Technische Machbarkeit und Genehmigungsfähigkeit der BGE-Rückholungsplanung weiterhin ungewiss!

Kritik der AGO (16.07.2021)

zur Vorzugsrückholvariante der BGE (2020b): TFO-MA, Konzeptplanung für die Rückholung der radioaktiven Abfälle von der 750m-Sohle, Arbeitspaket 10/11A: Technisches Konzept und Sicherheits- und Nachweiskonzept, BGE 30.10.2020 (31.03.2021)

Abb. 25: Schematische Übersichtsdarstellung des Teilflächenbaus von oben mit Ausbauelementen (TFO-MA)

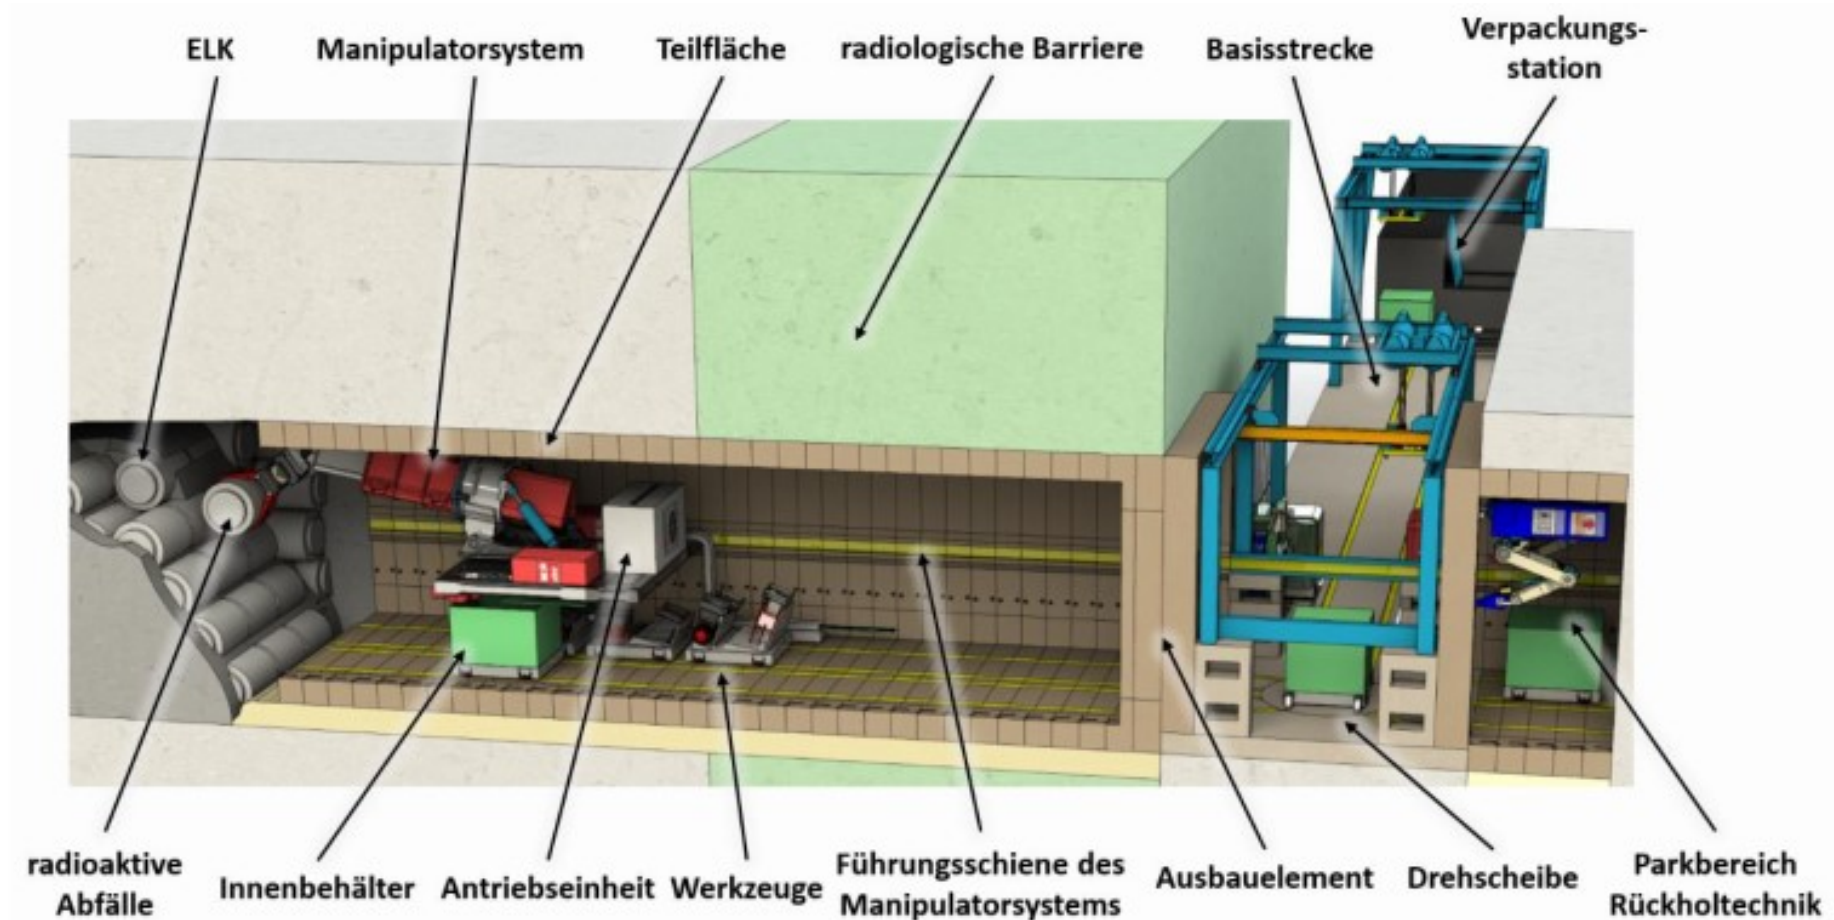
- Machbarkeit der Rückholungsvariante ist nicht nachgewiesen. Die gebirgsmechanischen und statischen Nachweise fehlen.
- Hohe Strahlenbelastung der Mitarbeiter.
- Hohe Strahlenbelastung der Anwohner. Insbesondere bei Errichtung von Konditionierungsanlage und Zwischenlager an der Asse **dürfte die zulässige Gesamtdosis überschritten werden.**

Abb. 84: Aufnahme des Ausbausegmentes innerhalb der Teilfläche mittels Rückholtechnik

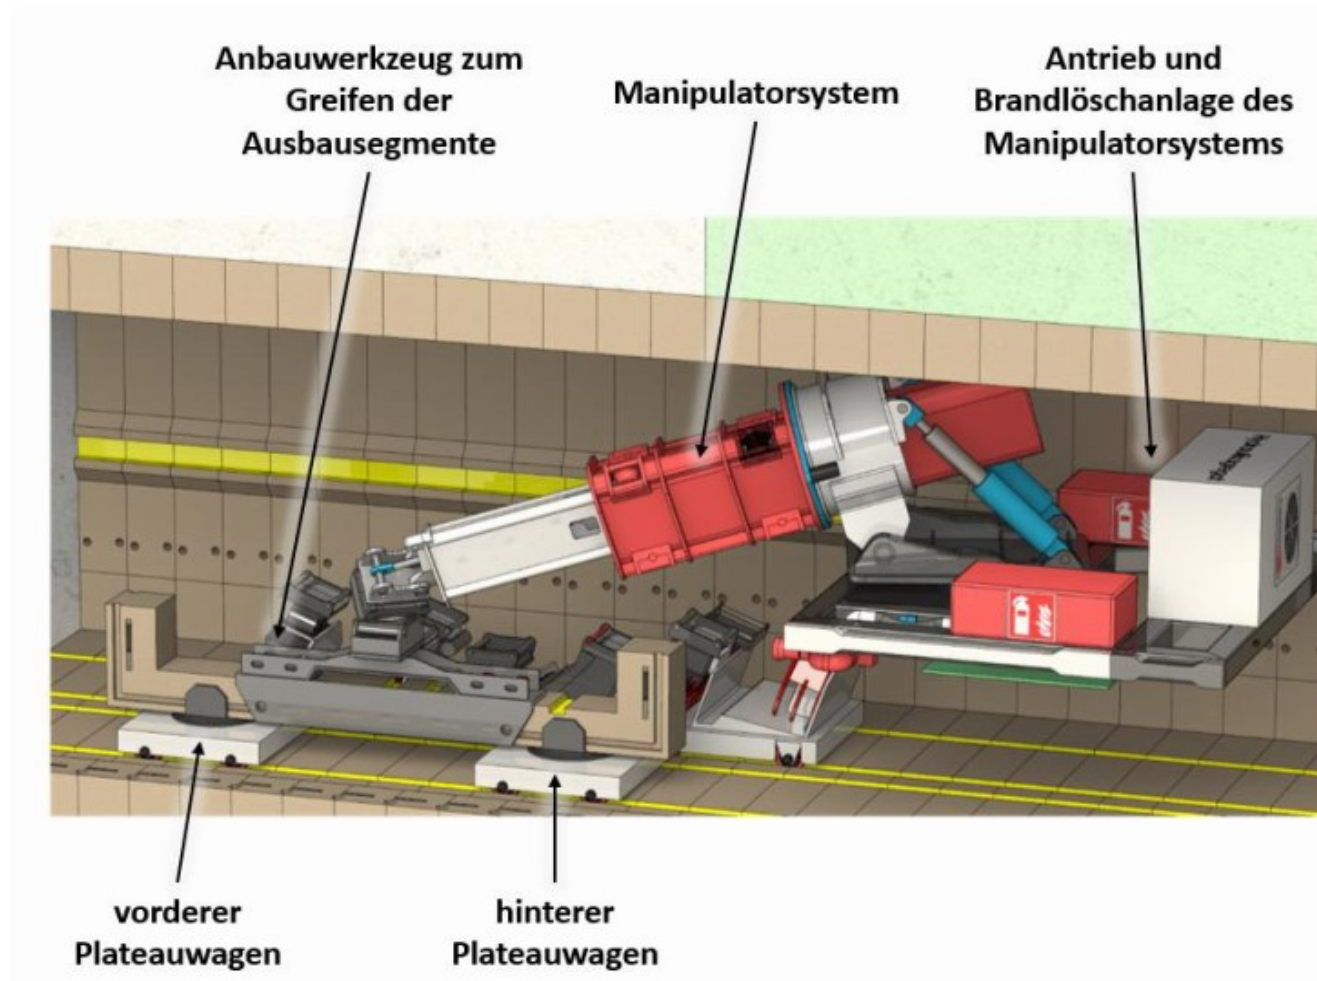
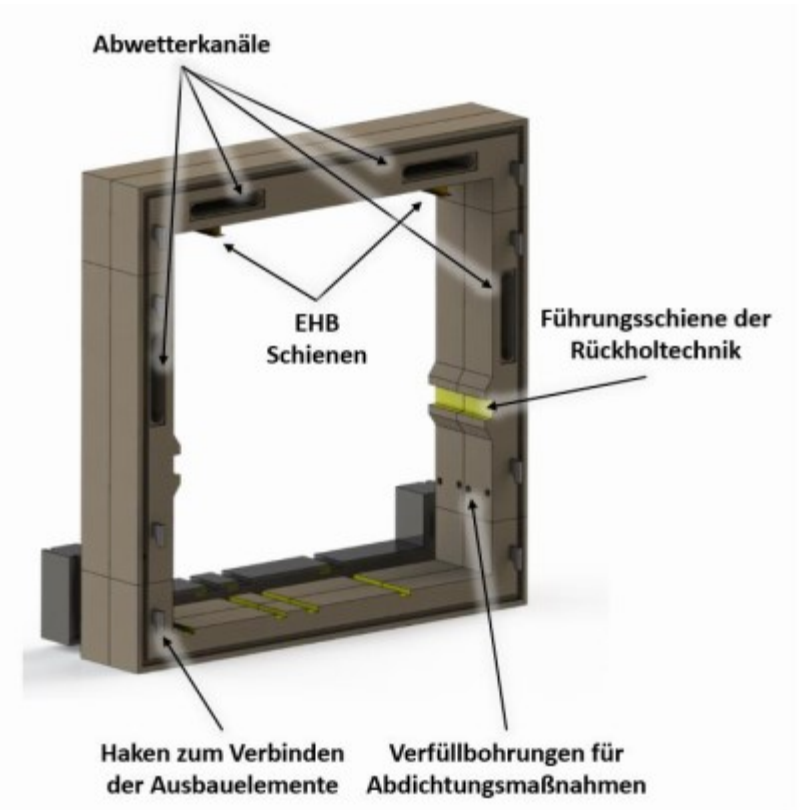
Händischer Einsatz in der Einlagerungskammer für Abdichtungs- und Umbauarbeiten erforderlich.

Abb. 104: Vollständig errichtete und mit Rohrleitungen versehene Abdichtungsbauwerke in den Teilflächen (schematische Darstellung)

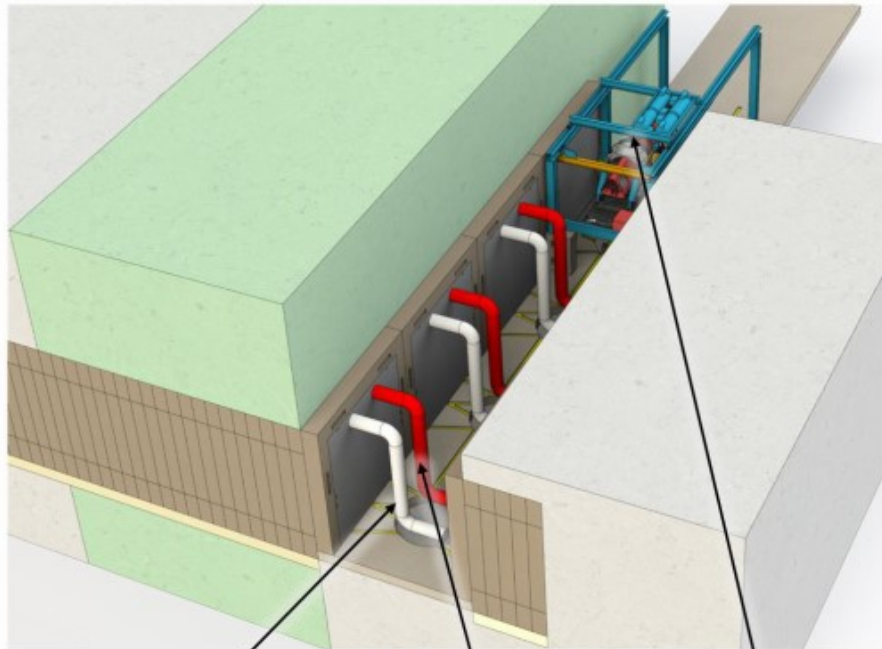
Je nach Höhe der Einlagerungskammern sollen der Atommüll mit Teilflächen in 1-3 Ebenen übereinander geräumt werden, beginnend von oben.

Die mit Sorelbeton gefüllten oberen Teilflächen-ebenen lagern demzufolge zunächst auf den Atommüllfässern.
